3. 第6回委員会における指摘事項とその検証

河床整正位置の検証結果

4. 検証を踏まえた河床デザインの再考

■左岸側護岸の形状の確認

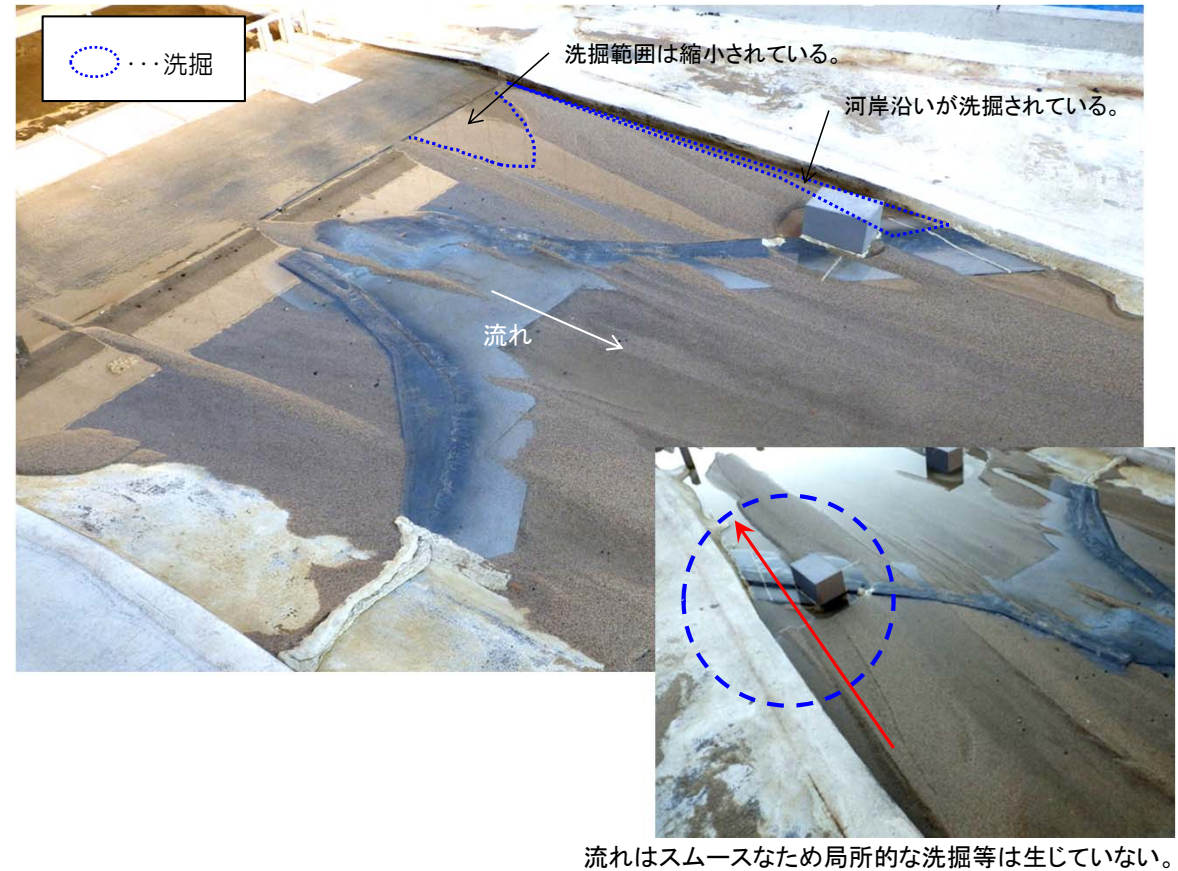
- 局所的な河岸洗掘が見られ、大きく深掘れする傾向が確認された。
- 高速道路橋脚付近で複雑な流れが生じている。

- 障害物がなくなることで、流向がスムーズとなったが、護岸沿いに洗掘がされる結果となった。

【水制の効果】

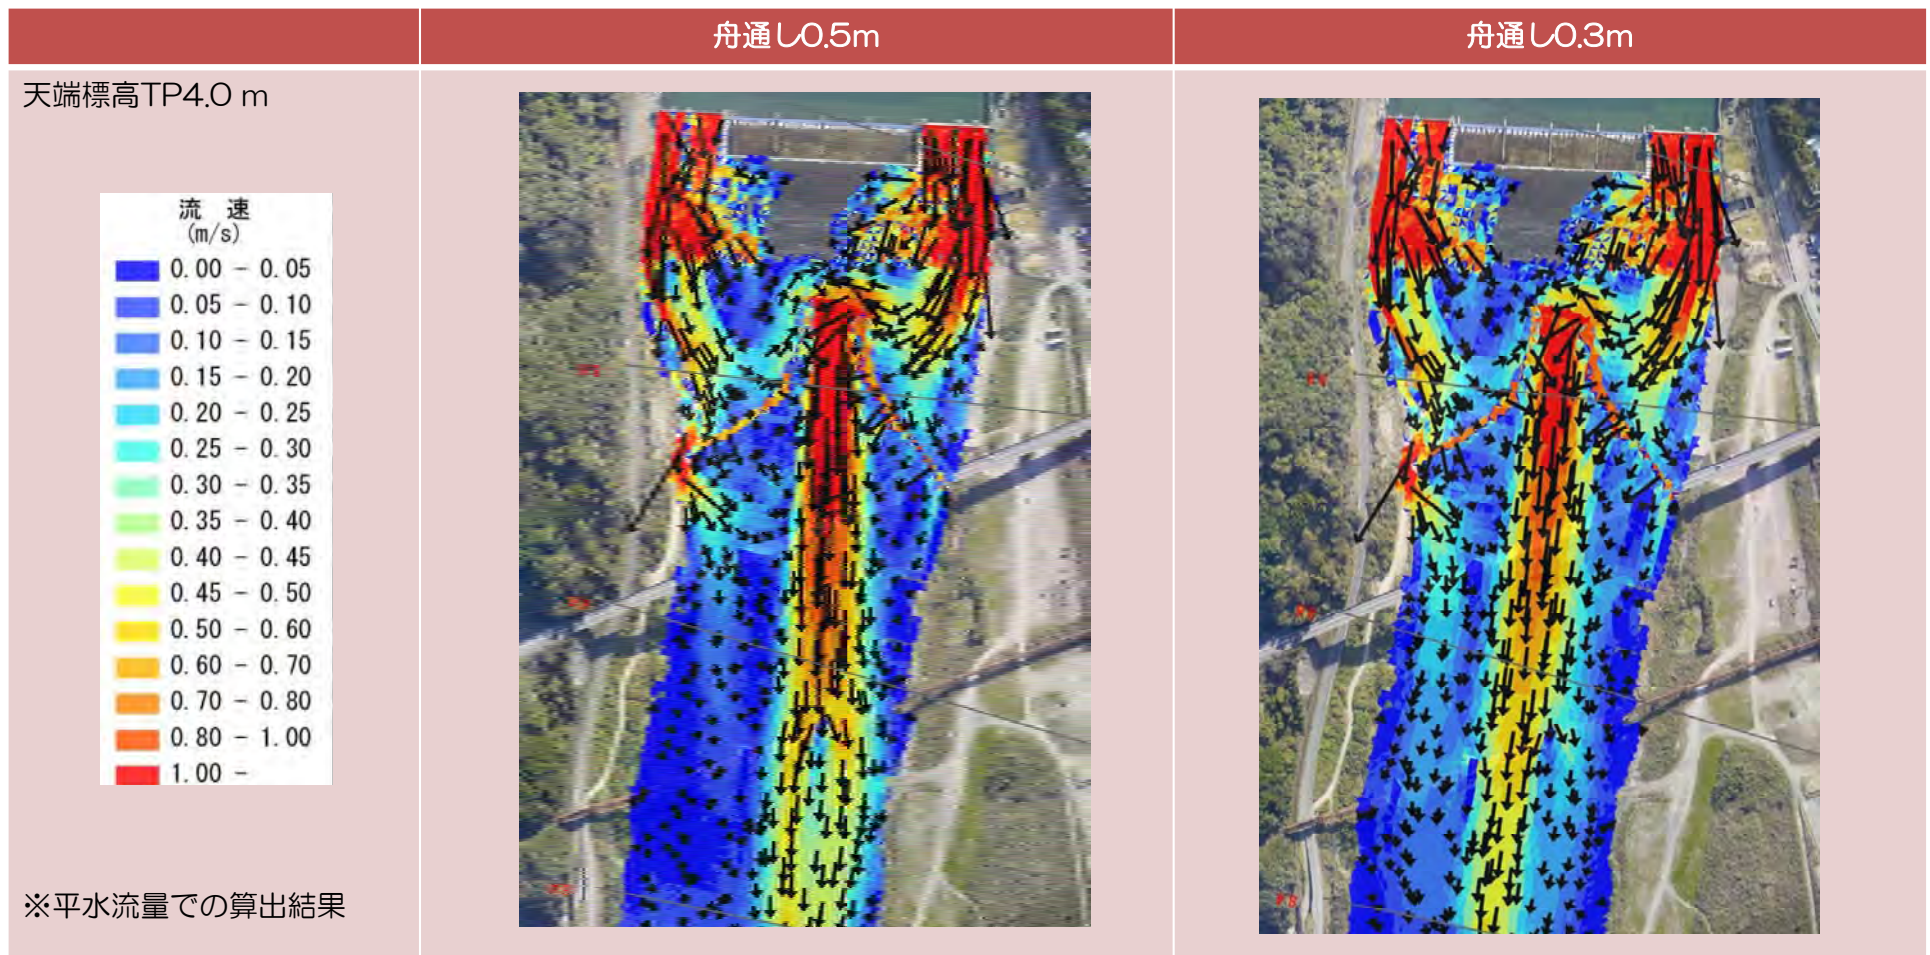
- 水制の周辺には土砂が堆砂するものの、護岸の洗掘は軽減されなかった。

No.	項 目	検証結果（■は決定項目）
1	八の字の河床整正の 標 高	TP4.0mの場合、瀬の面積は目標に達し、かつ、中央部と越流部の流れの変化が多様な流れとなっている。上流側の水位が上昇することから、連続性の向上が期待できる。 また、TP4.0 mの方が、水没せずに八の字の形状がはっきりと視認できると考えられることから、景観的にも優位になると考えられる。 ■TP4.0mを基準に設計するものとする。
2	八の字の河床整正の 位 置	30m下流に移動した場合、瀬の形成は比較的狭く、瀬の面積は目標に達しない。八の字上流側の水位上昇による連続性の向上が小さい。 ■<u>原案位置で八の字を形成することとする。</u>
3	八の字中央の船通し部 （開口部）の標高差	自然石を使った施工では多少の凸凹が生じるため、標高差0.3～0.5mと幅を持たせて施工することとする。 <u>船通し部は30～50cm程度の水深とする。</u>
4	八の字の河床整正の 構 造	八の字の河床整正の石積みについては、以下のように設定した。 ■加藤清正公由来の<u>石積み構造を参考</u>にし、石組みについては<u>福留委員の事例を参考</u>とする。 ■使用する材料については、可能な限り<u>球磨川由来の石材・礫材を使用</u>する。 ■速い流れが走る生じる箇所等には、強度を高める必要があるため、<u>球磨川の石を活用した球磨川アユストーンや連結した石組み等を使用</u>する。
5	周辺の整備	左岸側の護岸の線形については、張り出し部を撤去することで高速道路橋脚周辺の局所的な洗掘は軽減できるが、左岸沿いに水が走り、河岸が洗掘される傾向にあると考えられる。 水制工については、模型実験では、洗掘を緩和する効果が確認できなかったが、大きさ、設置の方向、基数を変えてさらに検討する余地はあると考えられる。 ■<u>遙拝堰直下の左岸の護岸形状は、張り出し部を撤去し、利用・景観を考慮した護岸等の整備を行う。</u> ■<u>遙拝堰直下の左岸について、高水水制工の設置等を検討</u>する。

【天端と中央開口部（舟通し）の標高差について】

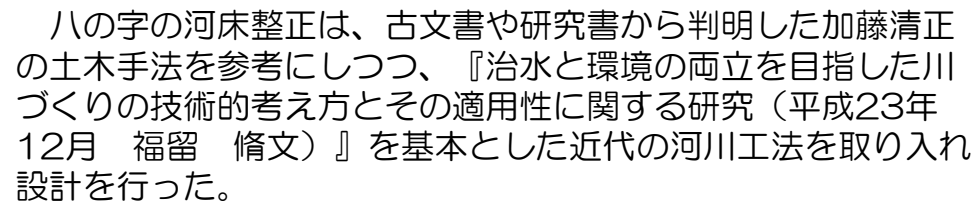
- 模型実験においては、八の字上流の水面高は、八の字の天端高より0.2m程度上昇する結果となった。
- シミュレーション計算結果では、舟通しの深さが0.5mと0.3mの場合で、再生される瀬の面積に大きな差はない。
- 自然石を使った施工では多少の凸凹が生じるため、標高差0.3～0.5mと幅を持たせて施工することとする。
